改善箇所説明図

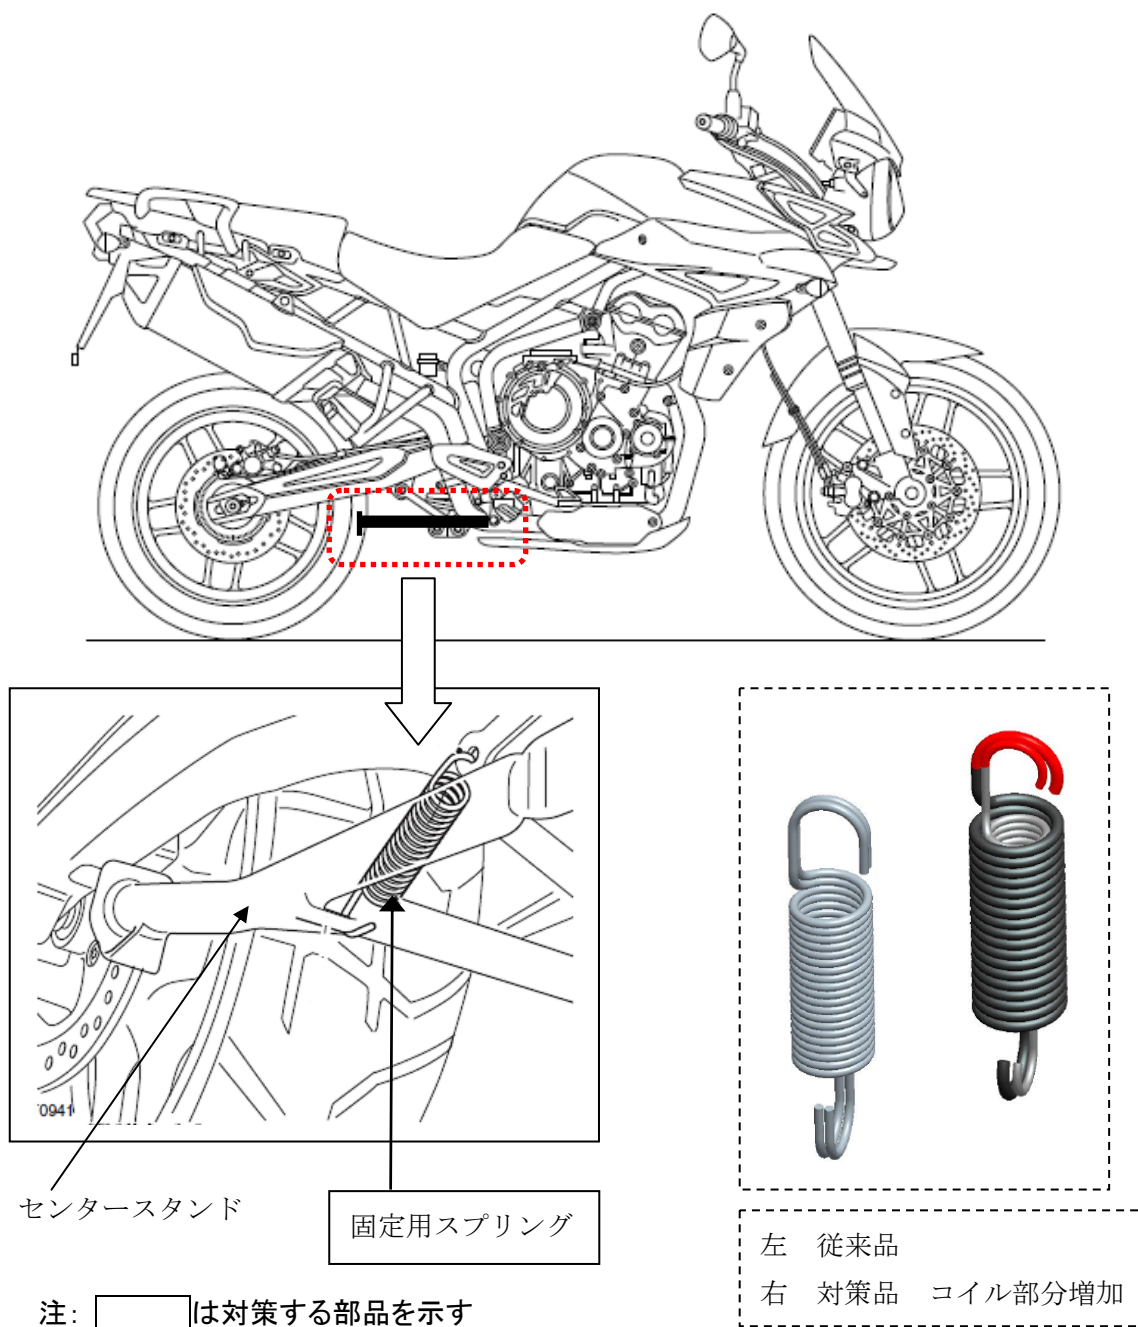
基準不適合発生箇所

用品設定しているセンタースタンドの固定用スプリングの設計が不適切なため、使用過程において伸びてしまい、元の長さに戻らず、センタースタンドを跳ね上げた状態に固定できなくなる場合がある。そのため、そのままの状態で使用を続けると、走行中の振動によってセンタースタンドが降下して地面に接触し、バランスを失い転倒するおそれがある。

改善の内容

全車両、固定用スプリングを対策品に交換する。
